**Avis de la Mission Régionale d'Autorité environnementale
Nouvelle-Aquitaine sur
un projet de parc de trois éoliennes
à Saint-Léger-de-Montbrun (79)**

n°MRAe 2023APNA 127

dossier P-2023-14303

Localisation du projet : Commune de Saint-Léger-de-Montbrun (79)
Maître(s) d'ouvrage(s) : société WPD ENERGIE
Avis émis à la demande de l'Autorité décisionnaire La préfète des Deux-Sèvres
En date du : 9 juin 2023
Dans le cadre de la procédure d'autorisation : Autorisation environnementale
L'Agence régionale de santé et la préfète de département au titre de ses attributions dans le domaine de l'environnement ayant été consultés.

Localisation et plan de masse du projet - Etude d'impact tome 1 Projet – p. 36 et 46

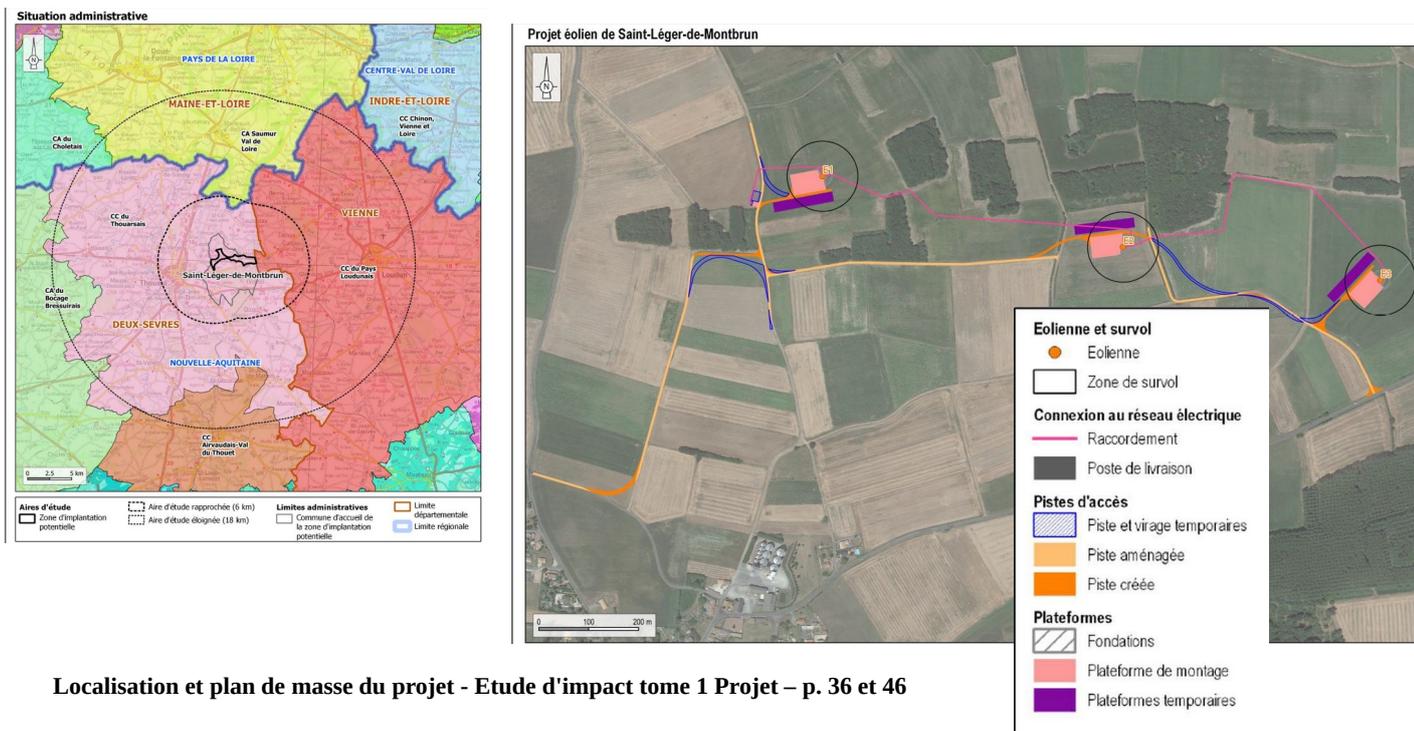
Toutes les éoliennes du projet sont implantées à une distance entre le bout de pale et une structure arborée inférieure à la distance minimale de 200 m. En particulier, les éoliennes E2 et E3 sont localisées à moins de 50 m de lisières boisées présentant un enjeu « très fort ».

Localisation de sites Natura 2000 - Etude d'impact tome 4 volet milieu naturel – p. 60

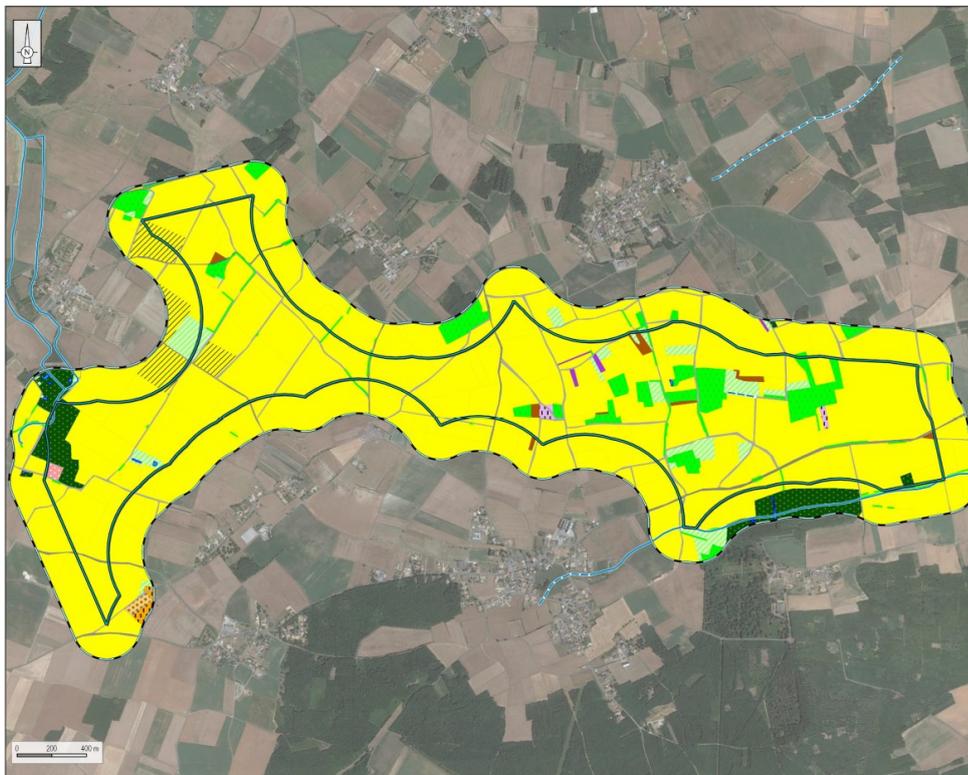
relève que le dossier ne comporte aucune analyse spécifique concernant les impacts potentiels sur cette espèce (dérangement, perte d'habitat de reproduction etc.).

La MRAe recommande de préciser le dossier en identifiant les atteintes potentielles aux espèces protégées, notamment l'Outarde canepetière et les chiroptères. À ce titre, la MRAe relève par ailleurs que le dossier ne présente pas la liste complète des espèces d'oiseaux présentes sur le site du projet éolien, avec leur statut sur les listes rouges nationales et régionales, les périodes d'observation, les effectifs observés, et les niveaux d'enjeu. Elle recommande de compléter le dossier sur ce point.

Contexte éolien de l'aire d'étude éloignée - Etude d'impact tome 4 volet milieu naturel – p. 257

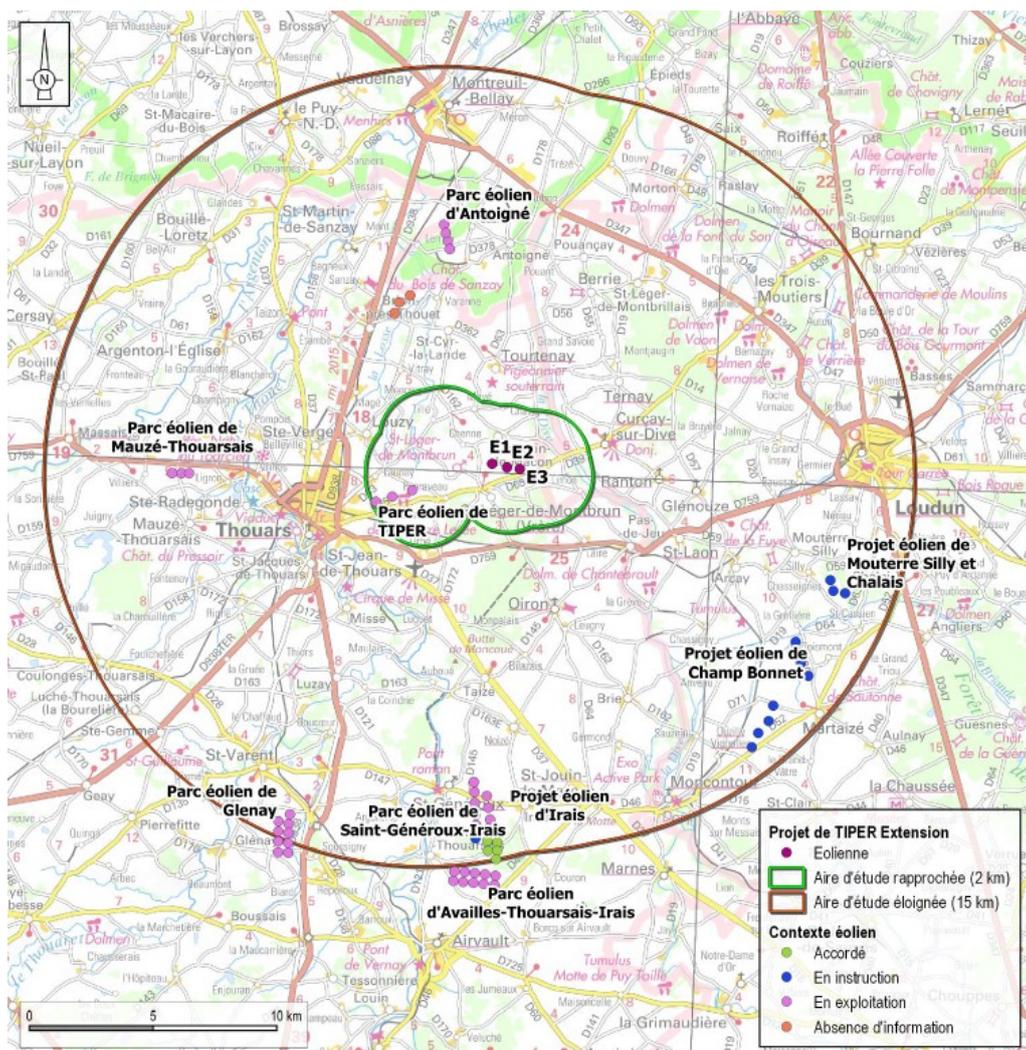
En termes de **biodiversité**, l'étude intègre une analyse des effets cumulés avec les autres parcs éoliens qui porte sur 12 parcs éoliens situés à moins de 16 km du présent projet, dont 6 en exploitation et 1 autorisé. La cartographie montre que les éoliennes du projet de Saint-Léger-de-Montbrun et du parc éolien de TIPER (distant de 3,4 km) forment une ligne perpendiculaire à l'axe de migration des oiseaux. La zone entre les deux parcs est occupée par la colline du Petit Peu de Montbrun, qui culmine à 100 m d'altitude. L'effet barrière de ces obstacles cumulés sur une ligne de plus de 6 km n'est pas étudié.

Par ailleurs, le dossier ne comporte pas d'analyse des suivis de mortalité du parc de TIPER pour des espèces également observées sur le site du projet éolien de Saint-Léger-de-Montbrun (Faucon hobereau, Bruant proyer, Verdier d'Europe, Noctule commune, Pipistrelle commune, Pipistrelle de Kuhl, Sérotine commune).

La MRAe recommande d'enrichir l'analyse figurant dans l'étude d'impact par la mention, voire la présentation, des suivis environnementaux disponibles au niveau des autres projets éoliens, et de proposer une organisation de la mise à disposition de l'ensemble des données.
